Reykjavíkurborg
Umhverfis- og skipulagssvið

Laugardalur

DEILISKIPULAGSBREYTING

GERVIGRASVELLIR AUSTAN LAUGARDALSVALLAR

Auglýst tillaga

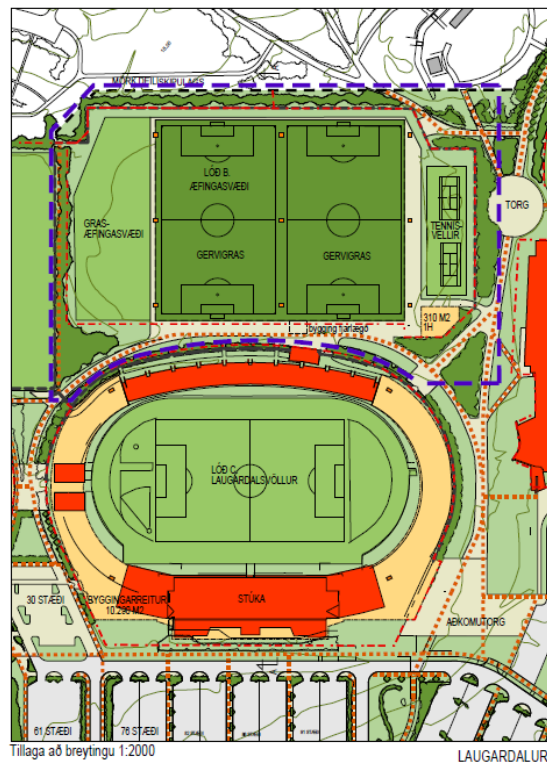
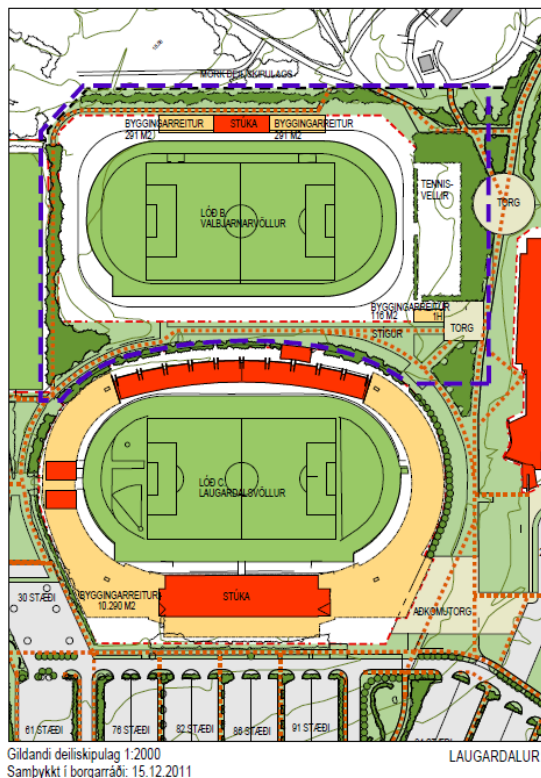
- Níu verulega há ljósmöstur (allt að 21 m) umhverfis völlinn eru líkleg til að valda ljósmengun í hverfinu aðlægt. Þarf að huga að því við hönnun og etv mætti íhuga að setja skorður á hæð mastra og/eða á tímasetningar sem heimilt er að lýsa upp svæðið.

- Há girðing umhverfis svæðið gæti þrengt ásýnd göngustíga umhverfis og því er mikilvægt að huga vel að útfærslu á þeim við hönnun og tryggja góða lýsingu.

- 1400 mm stofnlögn fráveitu liggur undir Laugardalsvelli og Valbjarnarvelli. Veitur hafa verið að skoða færslu á lögninni en vinna við færsluna getur tekið að minnsta kosti 2 ár. Veitur óska eftir að tryggð verði lagnakvöð fyrir lögnina og hún sýnd á deiliskipulagsupphætti.

- Veitur leggja áherslu á mikilvægi þess að deiliskipulagið verði unnið í góðu samráði og að Veitum berist upplýsingar um áform og tímasetningar svo hægt sé að huga að færslu samhliða framkvæmdum á svæðinu.

Varðandi ljósmöstrin sem stjórn ÍL gera athugasemd við þá eru þau umtalsvert lægri en td. möstrin á núverandi keppnisvelli Þróttar í Laugardalnum sem er aðeins sunnar, auk þess sem notast verður við LED lýsingu sem veitir góða afskermingu og auðvelt að stýra og minni sjónmengun er talin af

slíkri lýsingu heldur en af hefðbundinni flóðlýsingu. Auk þess þá er ljósmagnið 200 lux (æfingalýsing) en td. á hærri möstrum þar sem notast er við alþjóðlega staðla um keppnislýsingu þá fer ljósmagnið í 500 lux. Vellirnir eru auk þess í umtalsverðri fjarlægð frá nærliggjandi íbúðarbyggð og því eru grenndaráhrif vegna lýsingar talin óveruleg eða engin.

Um athugasemd stjórnar ÍL varðandi háa girðingu umhverfis svæðis sem gæti þrengt ásýnd göngustíga umhverfis þá er bætt við í greinargerð að loknu kynningarferli, að milda skal ásýnd að girðingu með gróðri þar sem því verður við komið, en lóðina má girða með allt að 3m hárrí netgirðingu. Í hönnunarútfærslu þá verður hugað að þessum þætti og passað upp á umhverfið í dalnum í kring við fyrirhugaða framkvæmd á völlum.

Tekur er undir athugasemd Veitna um að þeim berist upplýsingar um áform og tímasetningar svo hægt sé að huga að færslu samhliða framkvæmdum á svæðinu, en gera má ráð fyrir að fyrst um sinn verði vellirnir lagðir yfir núverandi lögn sbr. kemur fram á uppdrætti. Bætt er inn á uppdrátt að gerð er grein fyrir stofnlögnum fráveitu á svæðinu í greinargerð og sett inn kvaðabelti vegna lagnanna. Um er að ræða 1400 mm stofnlögn fráveitu sem liggur á um 5m dýpi innan svæðisins. Áform eru um að færa þessa þessar lagnir út fyrir svæðið, en þau áform eru ekki tímasett né búið að ákveða hvernig ný lögn á að liggja. Skilgreint er á uppdrætti kvaðabelti vegna þessara lagna. Samhliða því þá var staðsetningu ljósamastra hliðrað lítilla vegna lagnanna og byggingarreitur vegna þjónustubyggingar minnkaður að loknu kynningarferli.
